改善箇所説明図

エアクリーナカバー

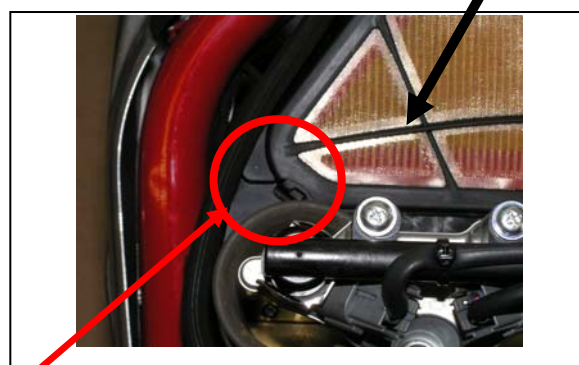
基準不適合発生箇所

エアクリーナカバーにおいて、固定クリップの引っ掛かりが浅いため、走行中の振動により、固定クリップが外れることがある。そのため、固定クリップが外れたまま使用すると、エアクリーナが密着せず、小石等の異物がスロットルバルブに噛み込み、スロットルバルブが戻らなくなるおそれがある。

* エアクリーナカバー左隅を拡大

対策前

改善の内容： 全車両、エアクリーナカバーを対策品と交換するとともに、スロットルボディ等を清掃する。

対策品
